Dotyczy: uzgodnienia przebiegu projektowanej trasy przyłącza ciepłego wraz z trasą demontowanego odcinka istniejącego przyłącza ciepłego do budynku handlowo-usługowego, zlokalizowanego w Czechowicach-Dziedzicach przy ul. Legionów/Mazańcowickiej (dz. nr 702/9, 702/10, 702/13, 768/8).

Budowa wysokoparametrowego przyłącza ciepłego w technologii rur preizolowanych do budynku handlowo-usługowego wraz z częściowym demontażem przyłącza istniejącego u zbiegu ulic Legionów i Mazańcowickiej w Czechowicach-Dziedzicach (dz. nr 702/9, 702/10, 702/13, 768/8; ob. ew.: 1 Czechowice)

Projekt zagospodarowania terenu

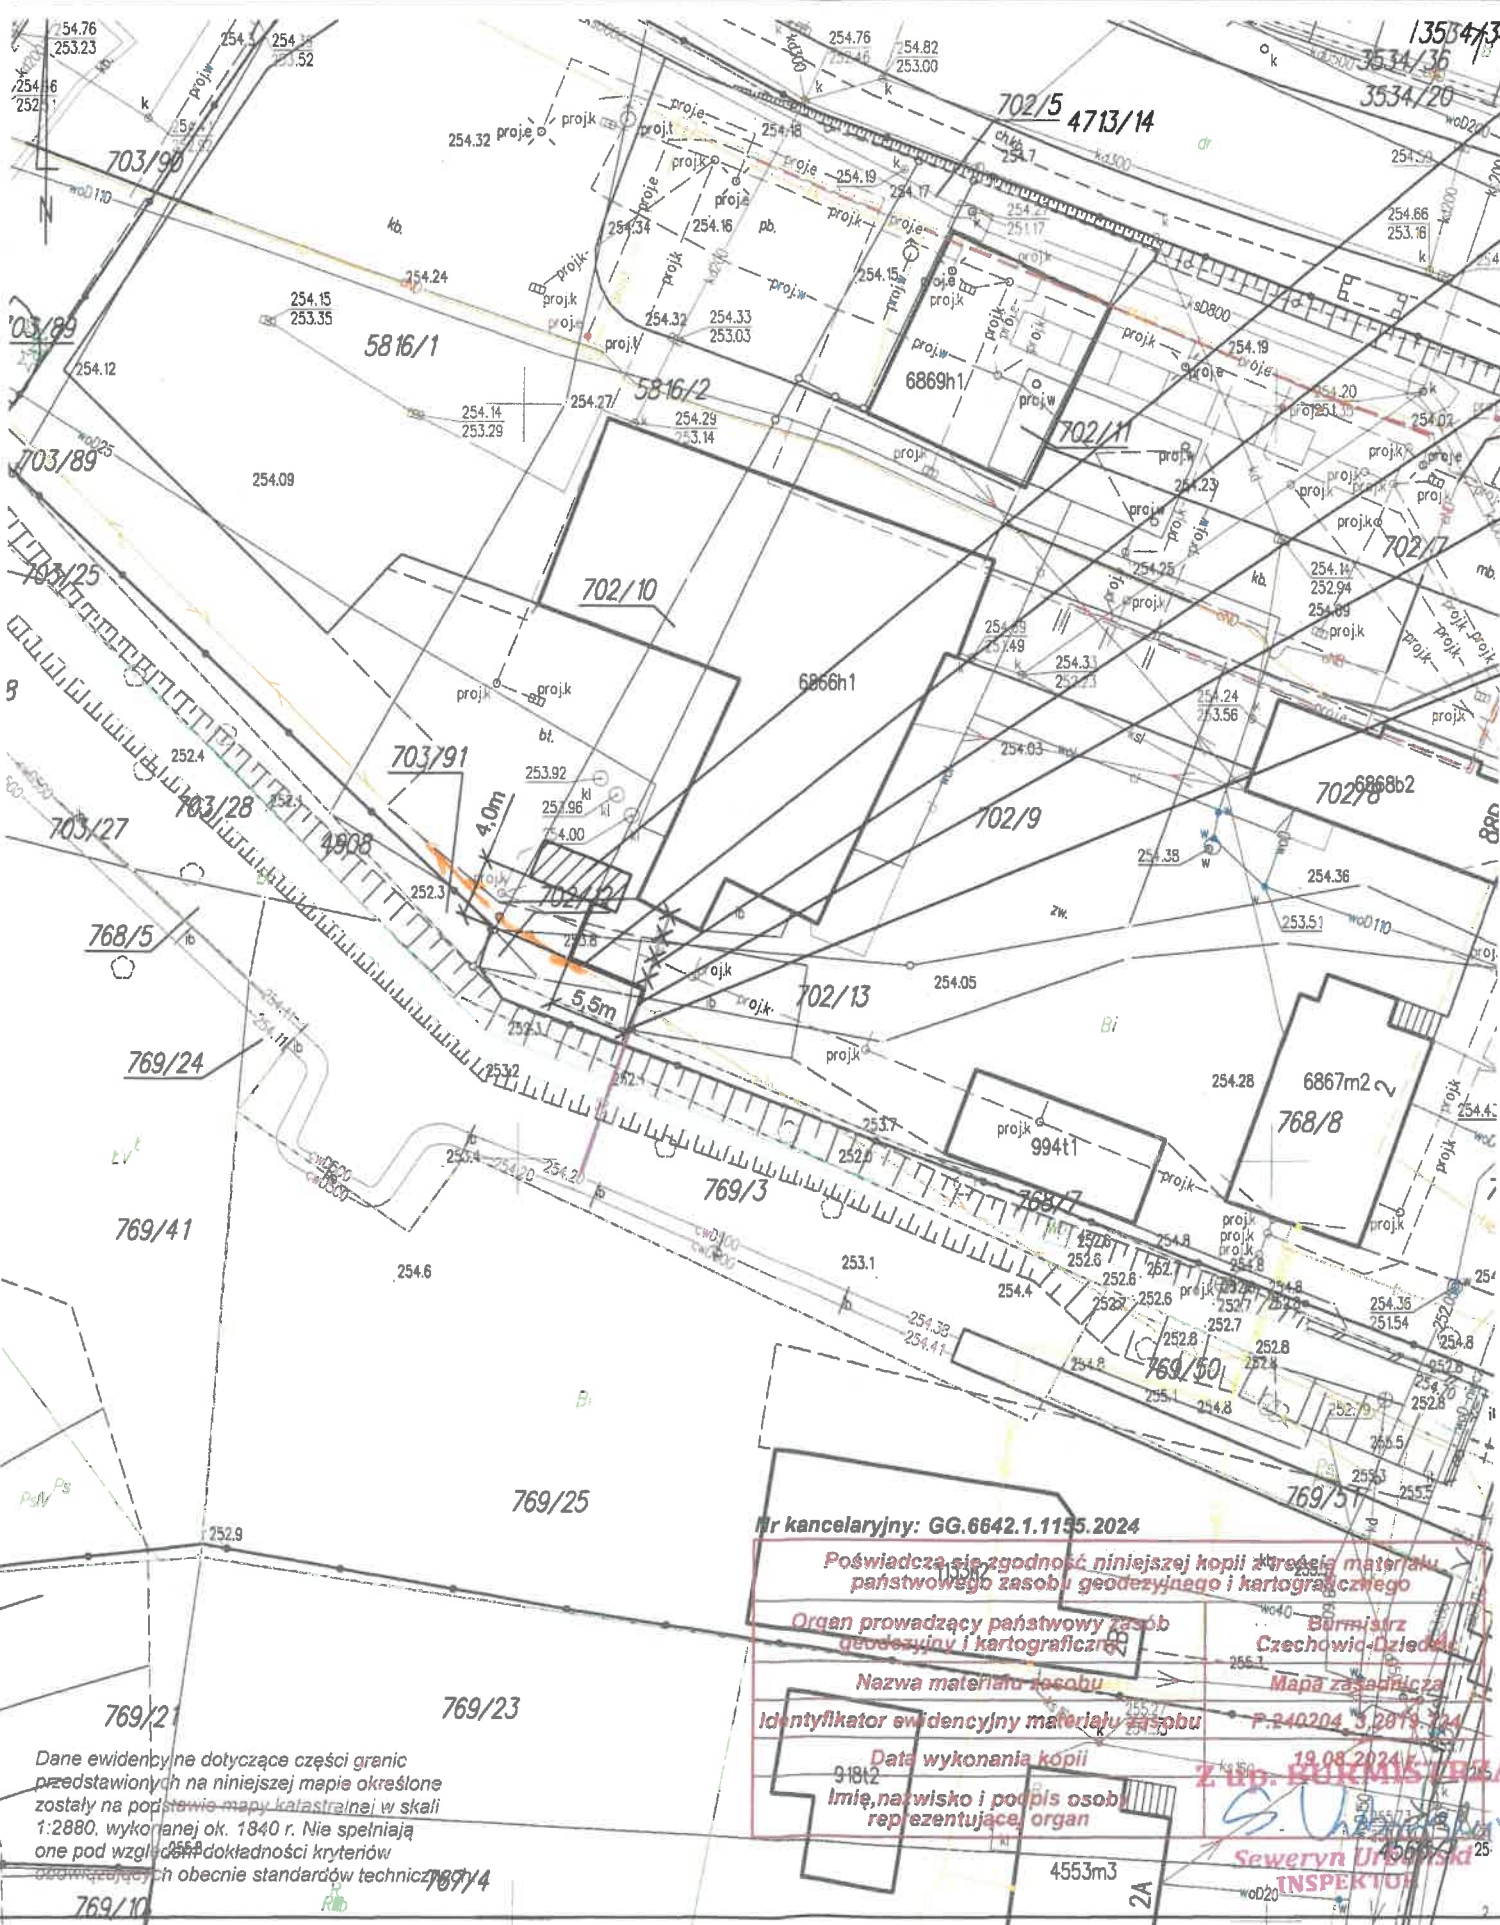
Nr uzgodnienia dnia
W obszarze opracowania istnieje zaewidencjonowana
infrastruktura teletechniczna administrowana
i eksploatowana przez ORANGE POLSKA S.A., która
nie koliduje z projektowanym zakresem uzgodnienia.
Uzgadniamy bez uwag lokalizację projektowanych
elementów. Uzgodnienie jest ważne przez 12 miesięcy.

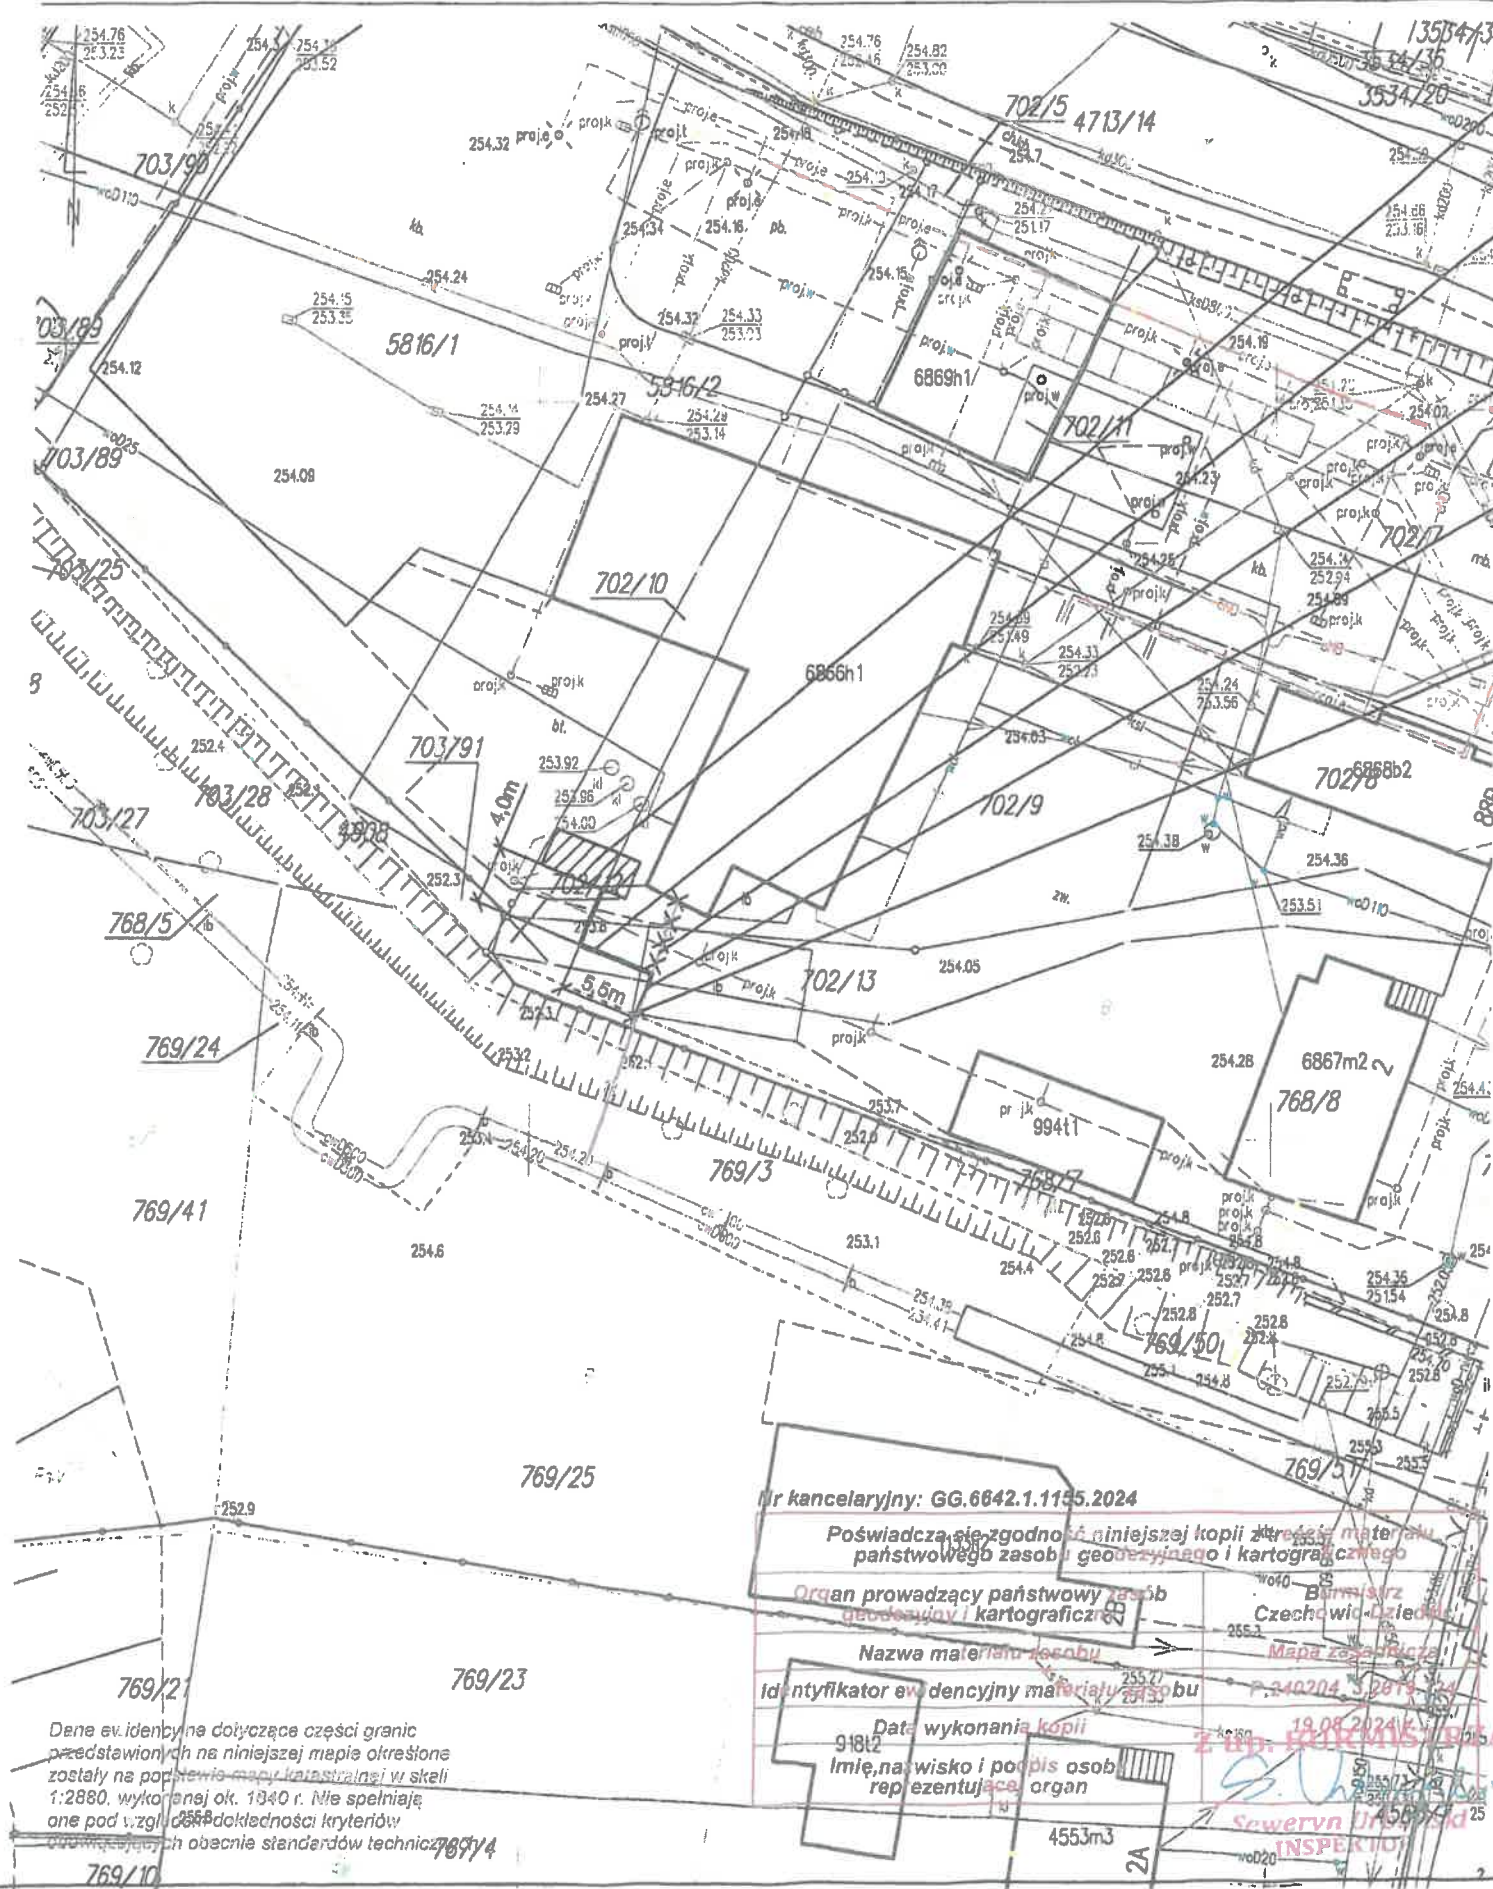
Data: 15.10.2024
W oznaczonym terenie wskazano przebieg (brak*)
urządzeń podziemnych własności TAURON Dystrybucja S.A.
Oddział w Bielsku-Białej
Linia napowietrzna widoczna w terenie.
* niepotrzebne skreślić podpis
